公益財団法人核物質管理センター六ヶ所保障措置センター  
核燃料物質使用施設保安規定の変更認可申請について

六ヶ所保障措置センター核燃料物質使用施設等保安規定の変更認可申請について

六ヶ所保障措置センター核燃料物質使用施設保安規定 新旧対照表

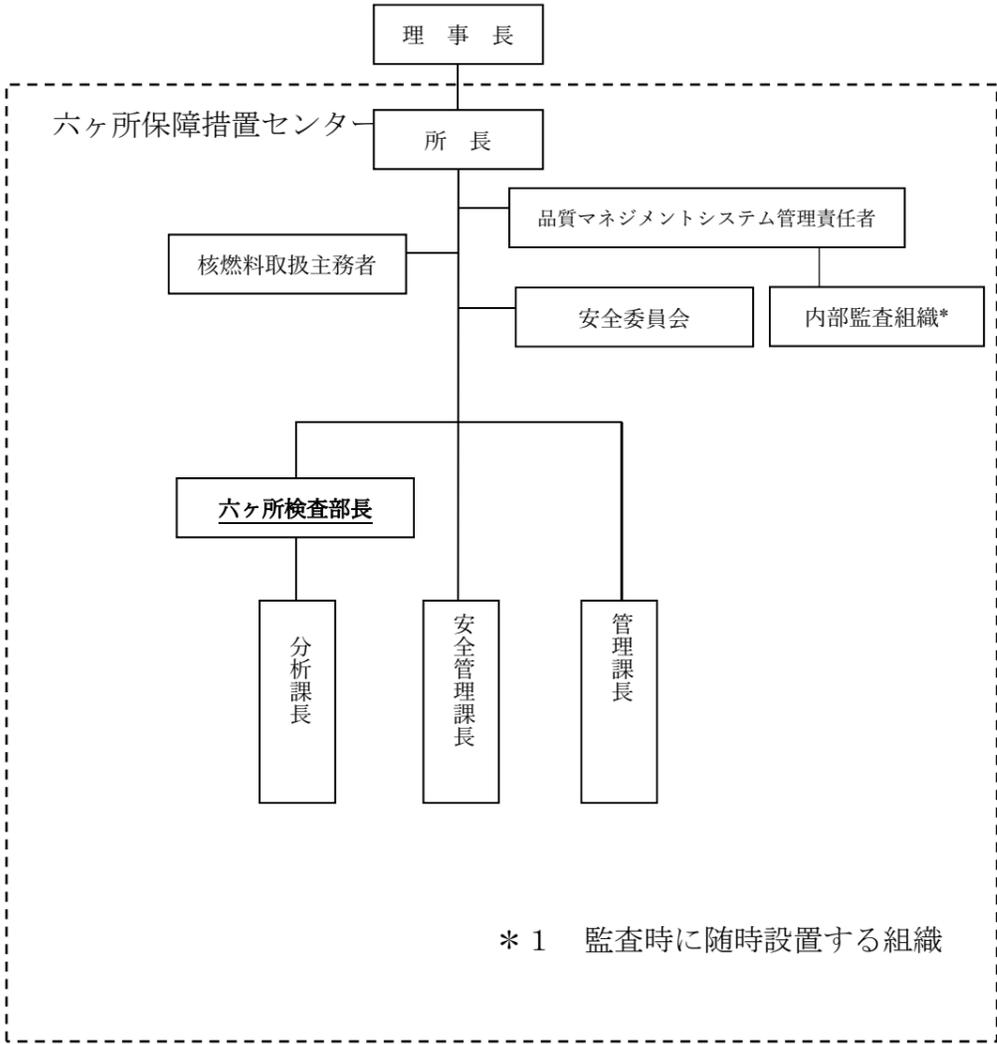
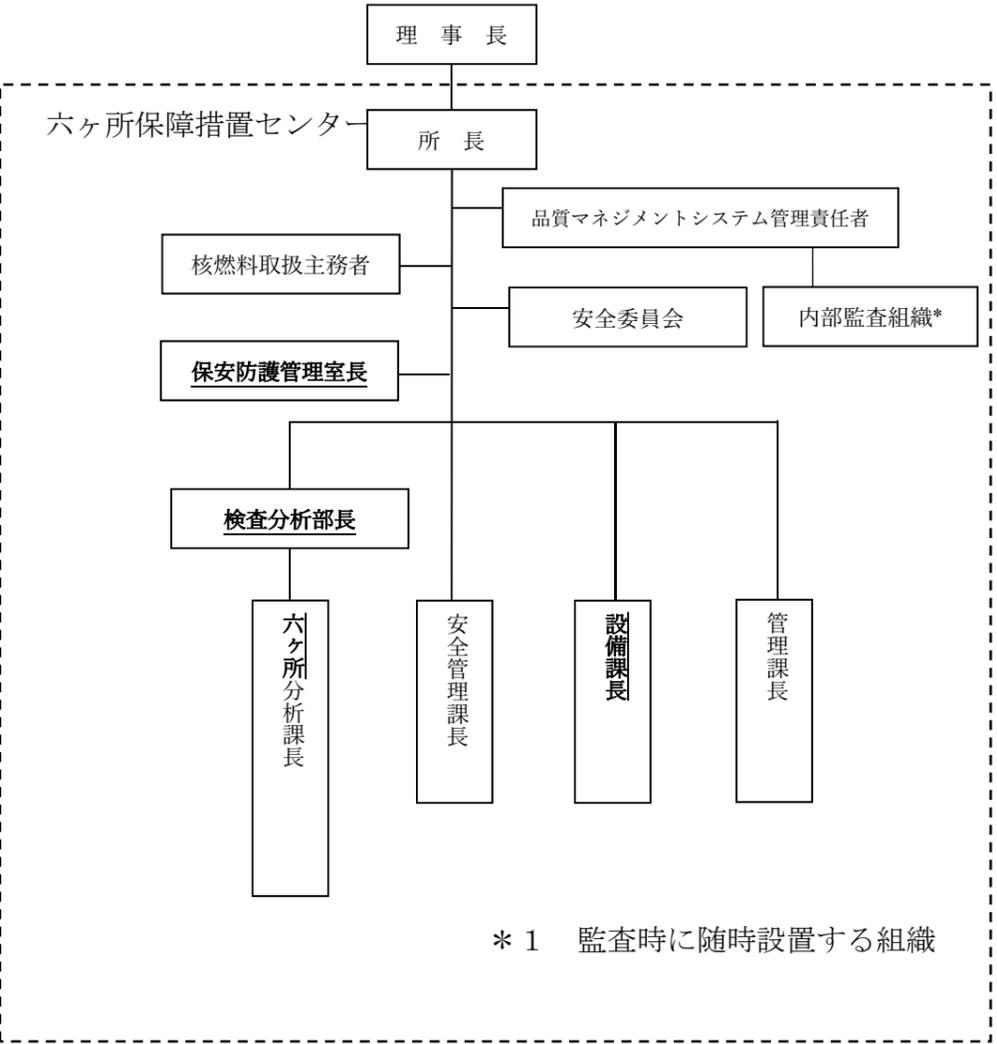
- (1) 「分析課長」を「六ヶ所分析課長」、「六ヶ所検査部長」を「検査分析部長」に変更する。
- (2) 新設する保安防護管理室長の職務等を、第4条（品質マネジメントシステム）1. 2 定義、第5条（保安に関する組織）、第6条（職務）、第54条の2（緊急作業における作業者の選任及び被ばく管理等）及び別図第1（保安活動及び品質マネジメント活動に関する組織（第5条））に追加する。
- (3) 新設する設備課長の職務等を、第4条（品質マネジメントシステム）1. 2 定義、第5条（保安に関する組織）、第6条（職務）、第26条（立入制限区域に係る措置）、第35条（外部放射線に係る線量率等の測定）、第43条（周辺監視区域内に係る運搬）及び別図第1（保安活動及び品質マネジメント活動に関する組織（第5条））に追加する。
- (4) 使用施設、貯蔵施設、廃棄施設の設備を用いた核燃料物質等の使用等及び共用設備の管理本体施設の維持・保守に関わる業務の一部を六ヶ所分析課長から設備課長に移行する。これに伴い、第15条（人員の確保）、第21条（負圧等の維持）、第22条（警報装置の管理）、第24条（異常時の措置）、第32条（作業に伴う放射線管理）、第38条の2（施設の巡視点検）、第38条の4（定期的な点検）、第45条（放射性気体廃棄物の管理）、第46条（放射性液体廃棄物の管理）、第47条（放射性固体廃棄物の管理）の実施者を六ヶ所分析課長から設備課長に変更する。また、それに付随する別表第21（保安に関する記録（第57条））の記録責任者及び保存責任者を変更し、別表第15の3（定期的な点検（第38条の4））の実施担当を変更する。

旧	新	備考
 <p data-bbox="724 1234 1175 1266">* 1 監査時に随時設置する組織</p> <p data-bbox="201 1581 1148 1612">別図第1 保安活動及び品質マネジメント活動に関する組織（第5条）</p>	 <p data-bbox="1852 1234 2303 1266">* 1 監査時に随時設置する組織</p> <p data-bbox="1338 1581 2285 1612">別図第1 保安活動及び品質マネジメント活動に関する組織（第5条）</p>	<p data-bbox="2407 615 2792 688">・組織改正に伴う新部署の設置及び見直し。</p>

別図第2-1 分析建屋1階管理区域 (第25条)

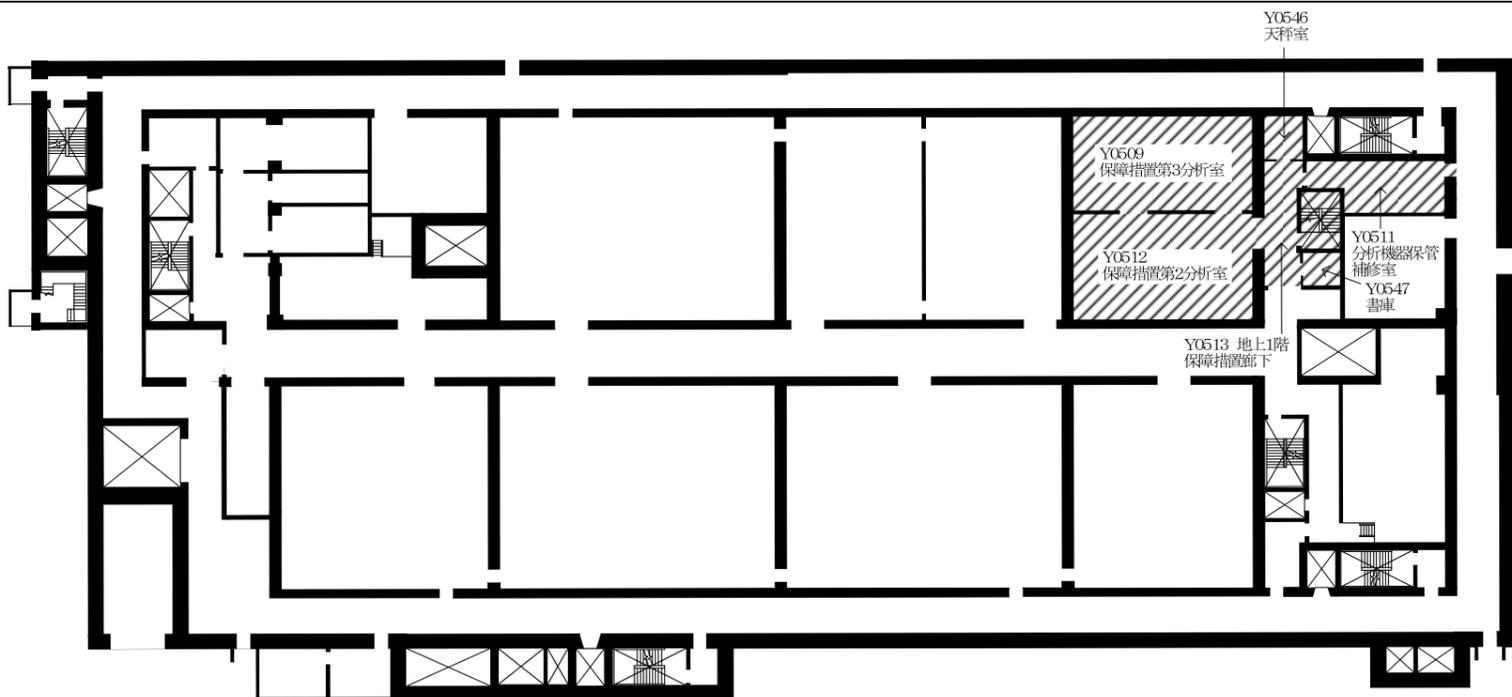
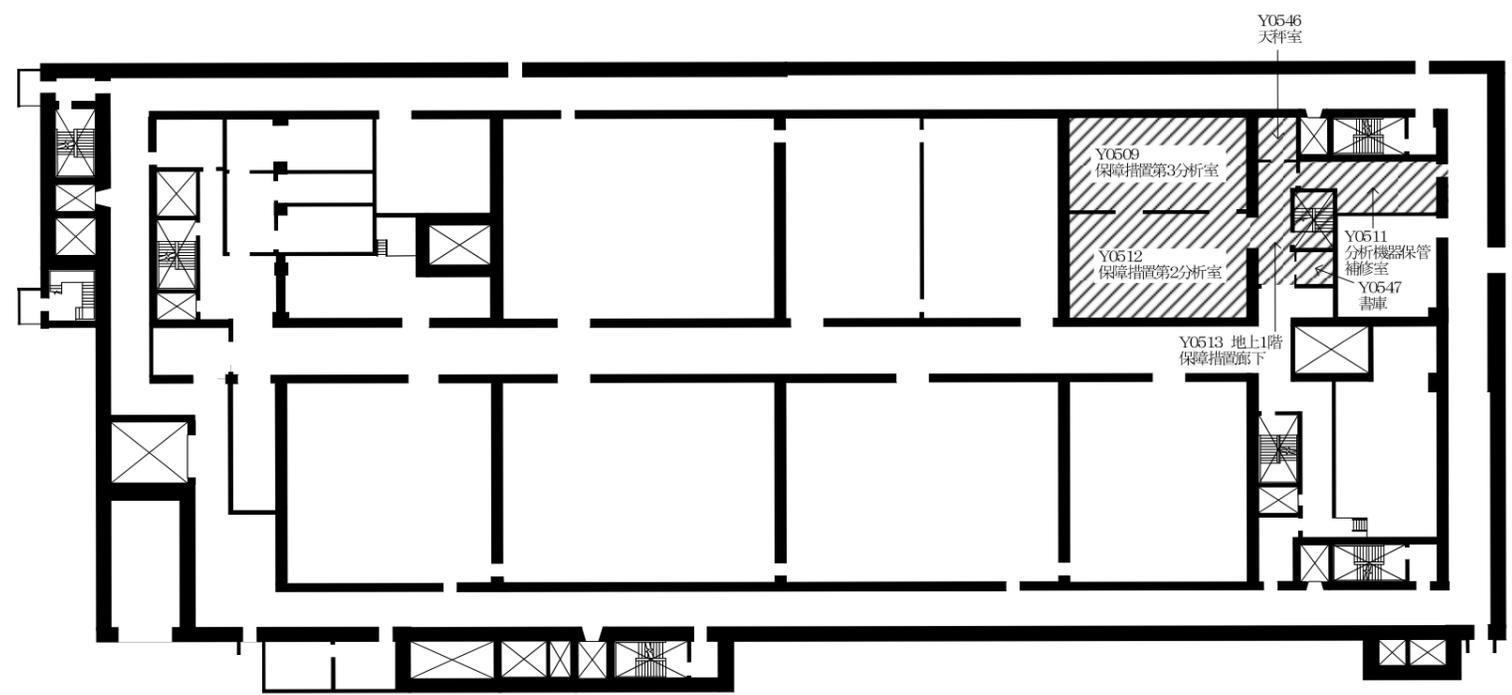
- (1) 第3条(関係法令及び規定の遵守)に雇用形態の種類(任期付職員、契約専門職員)を追加する。
- (2) 第4条(品質マネジメントシステム)1.2定義に雇用形態の種類(任期付職員、契約専門職員)を追加する。
- (3) 第15条(人員の確保)第2項及び第4項の「教育・訓練」を「教育・訓練及び点検」に修正する。
- (4) 第24条(異常時の措置)第2項の「日本原燃にも」を「日本原燃に」に修正する。
- (5) 別図第2-1、別図第2-2及び別図第2-3の凡例に示す「汚染のおそれがある区域」を第25条(管理区域)に記載する表現と整合を図り「汚染のおそれのある区域」に修正する。また、「汚染のおそれがない区域」を「汚染のおそれのない区域」に修正する。
- (6) 別図第3の周辺監視区域に記載されている等高線を削除する等の所要の見直しを図る(周辺監視区域自体の変更はない)。
- (7) 別表第6(年間使用量(第20条))の種類(3)濃縮ウランに示す「濃縮度20%以上」を核燃料物質の使用の変更の許可申請と整合を図り「濃縮度20%以上95%未満」に修正する。

・ 所要の見直し

保障措置分析所管理区域	
	: 汚染のおそれのある区域
	: 汚染のおそれのない区域

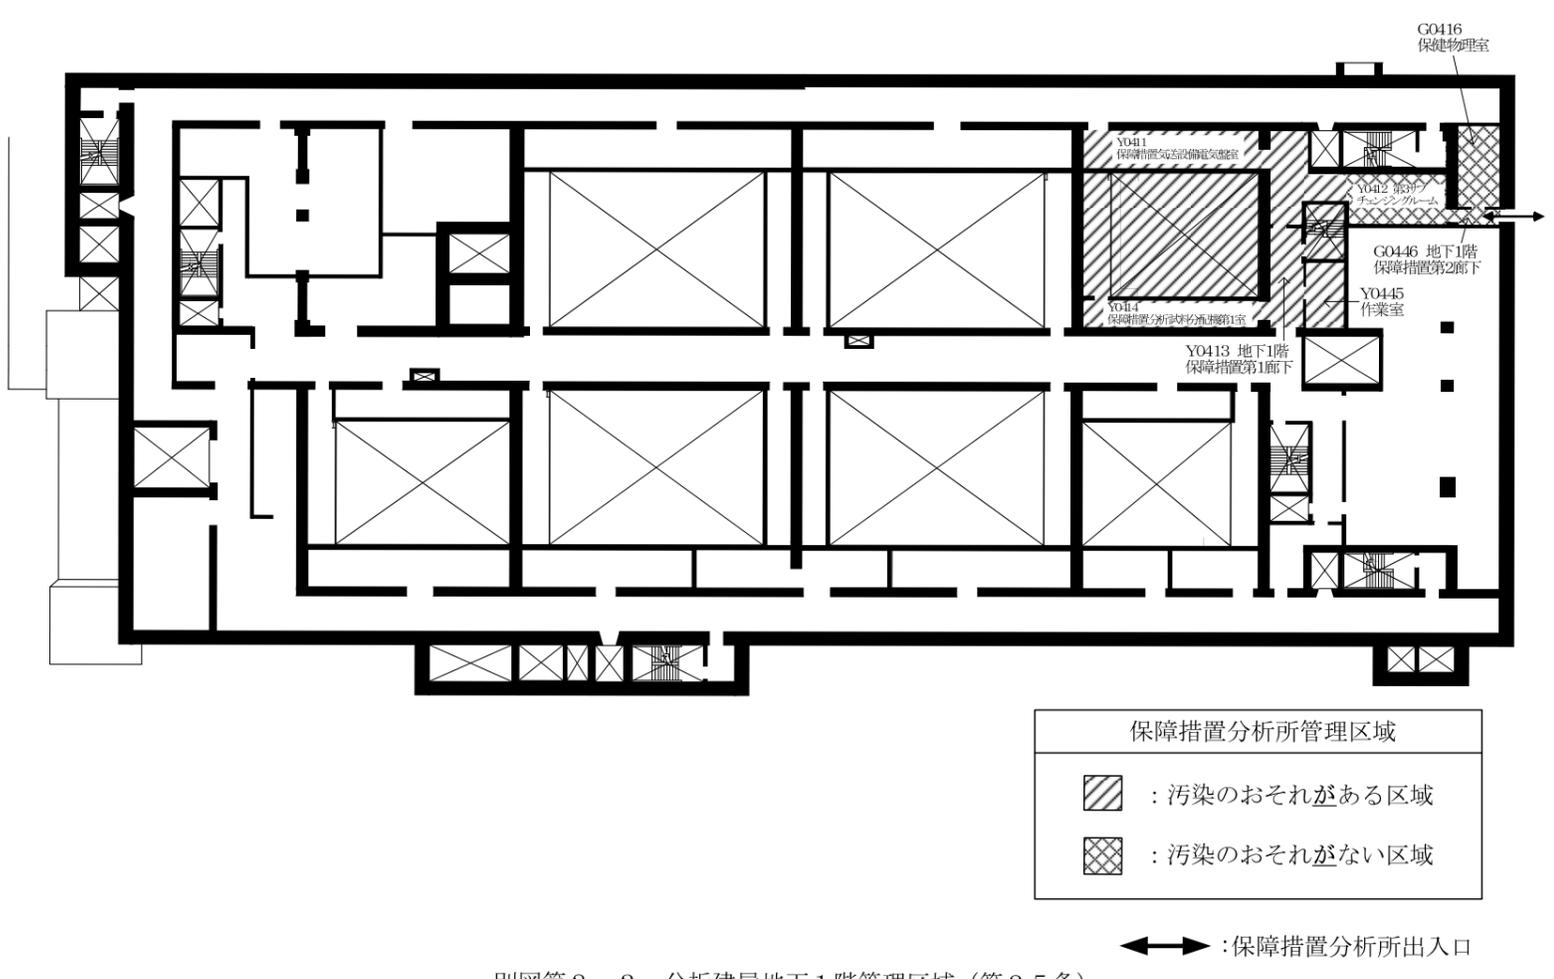
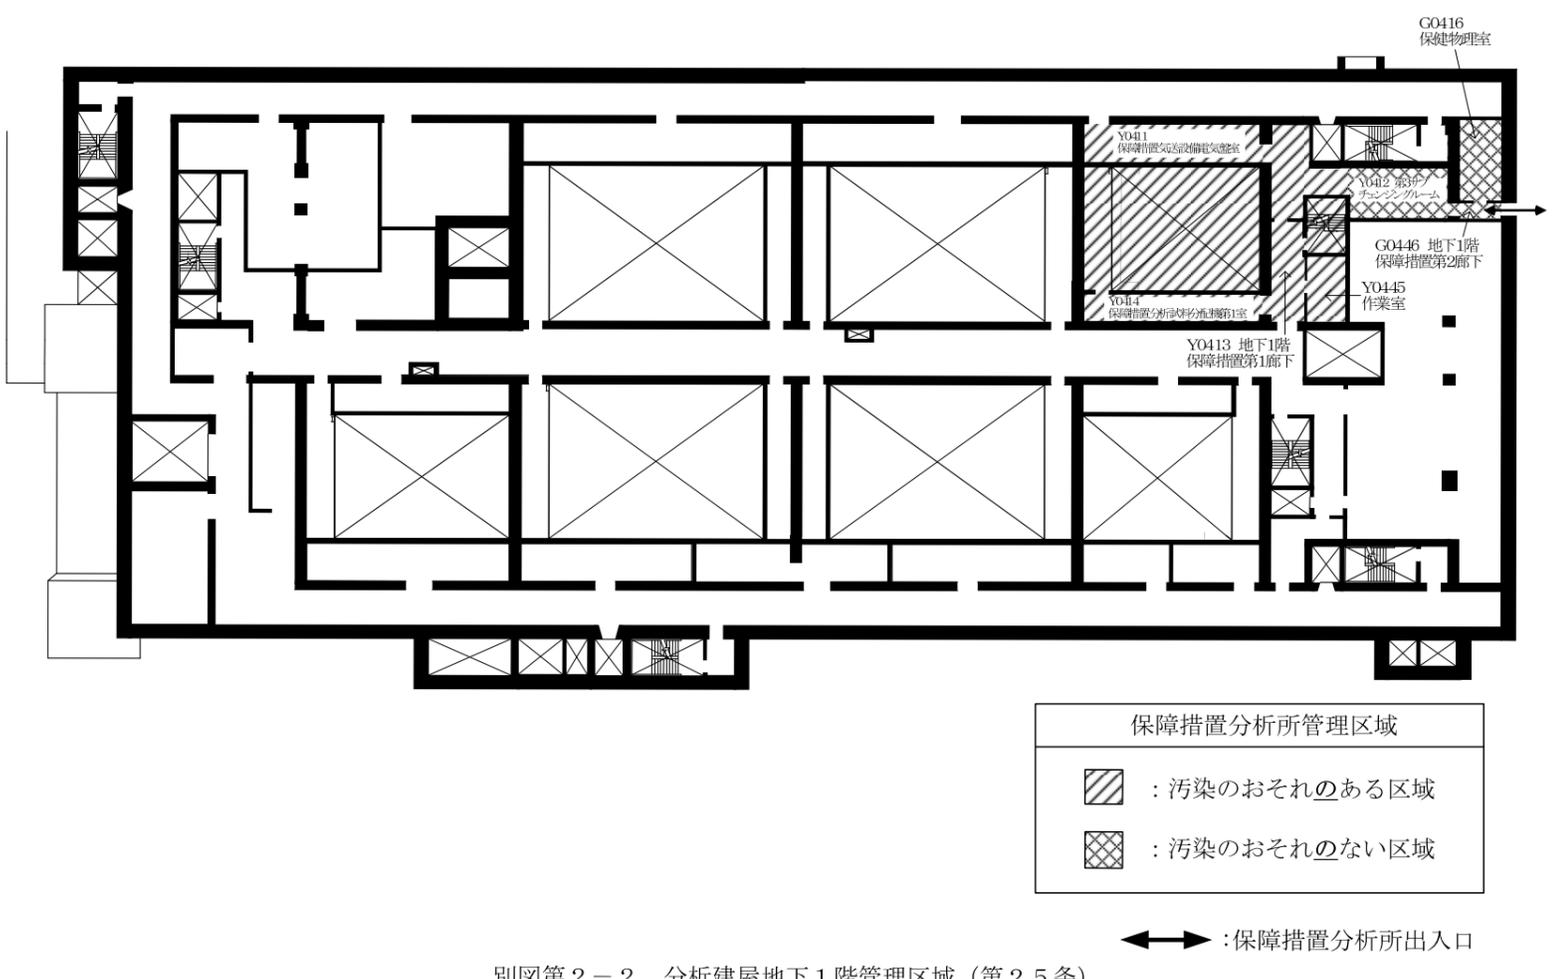
・所要の見直し

別図第2-3 分析建屋地下2階管理区域 (第25条)

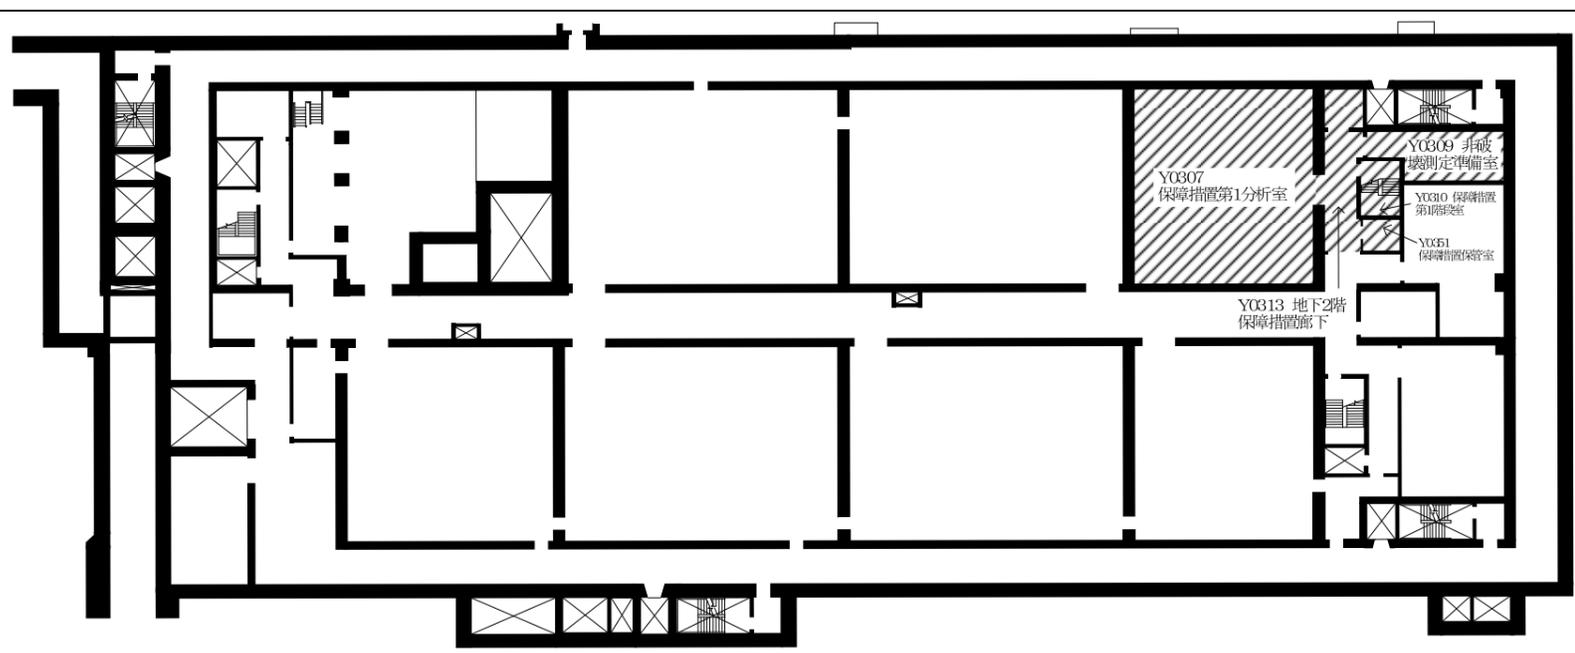
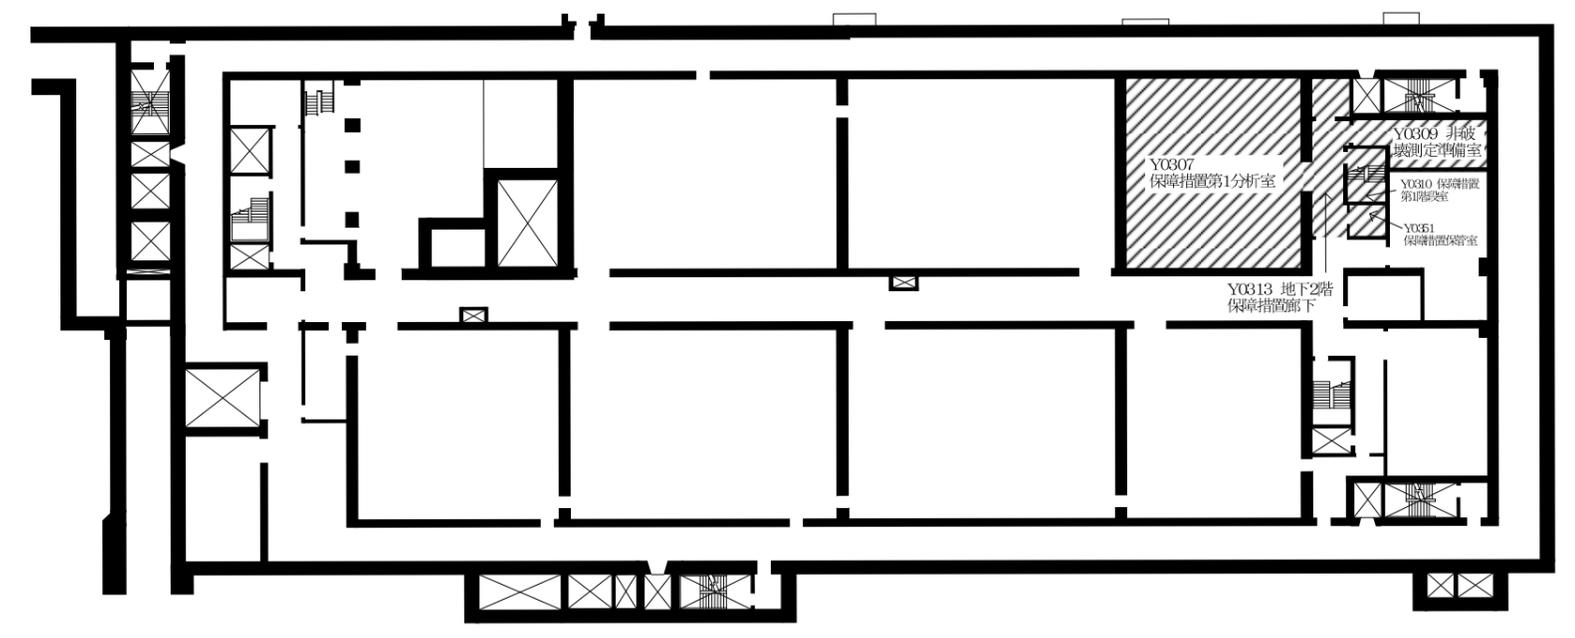
・ 所要の見直し

: 汚染のおそれのある区域  
 : 汚染のおそれのない区域
